ABOX — wariant roboczy 100 W / 6 Ω, jedna para końcowa

KONTROLA POŁĄCZEŃ, NIE DOKUMENTACJA WYKONAWCZA. R13 i dobór diod wymagają wyjaśnienia. Skrzyżowanie bez kropki = brak połączenia.

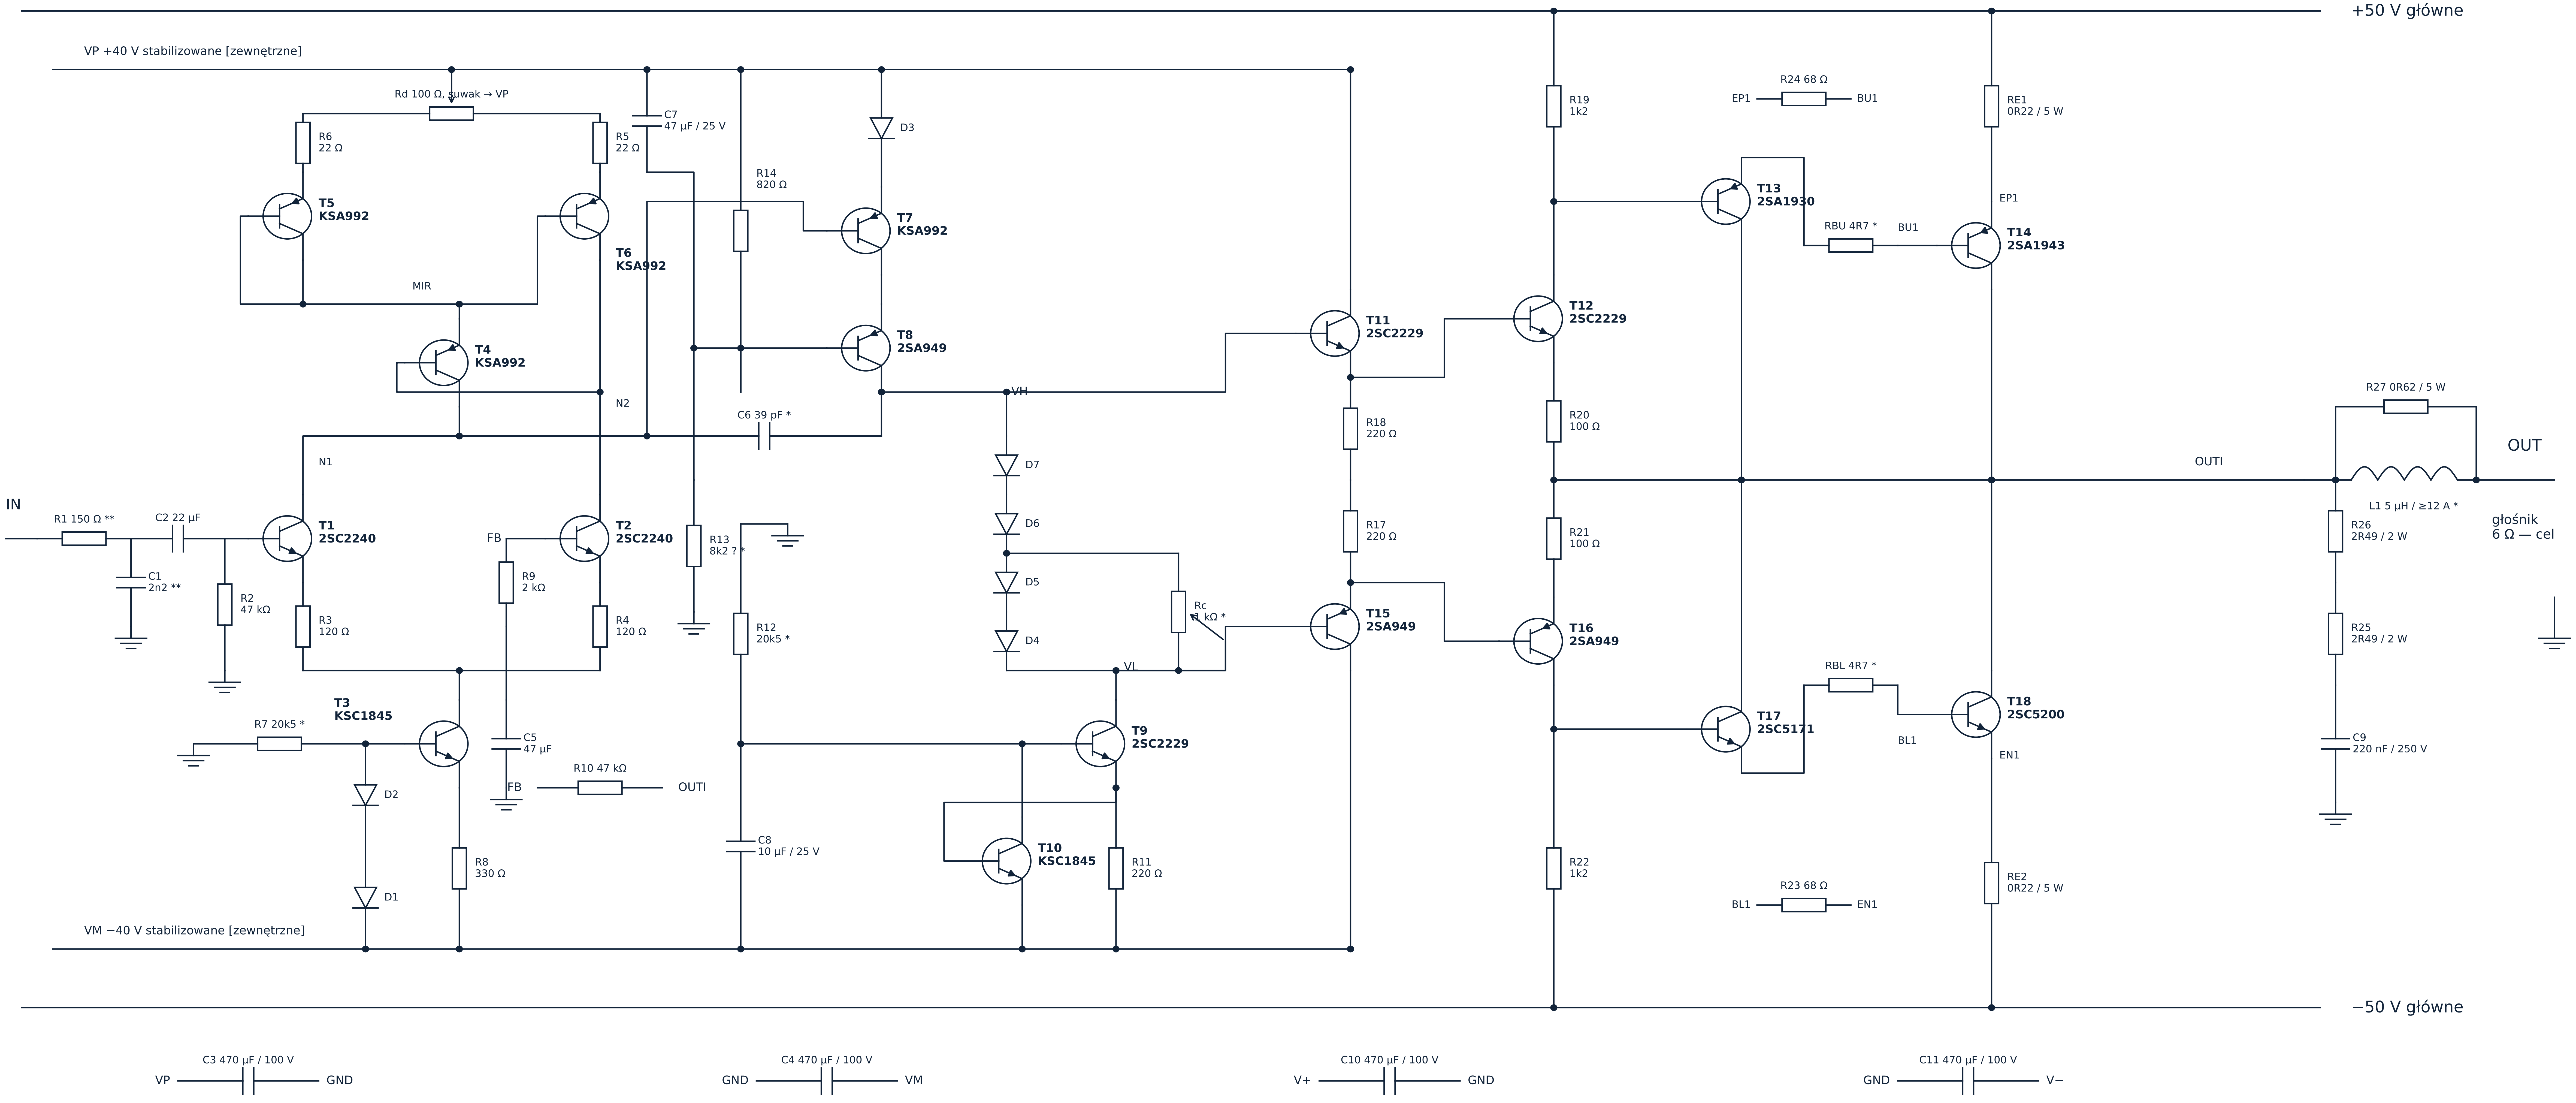
T17 2SC5171: 1=B, 2=C, 3=E wg karty. T13 2SA1930: karta do sprawdzenia. Gorące SOA, chłodzenie i kompensacja do potwierdzenia.

R13: skan 82k / 8k2 — wartość niezatwierdzona. D1–D3: BAYP95; D6/D7: BAP811 wg skanu; D4/D5: typ do ustalenia. Nie zastępować automatycznie przez 1N4148.
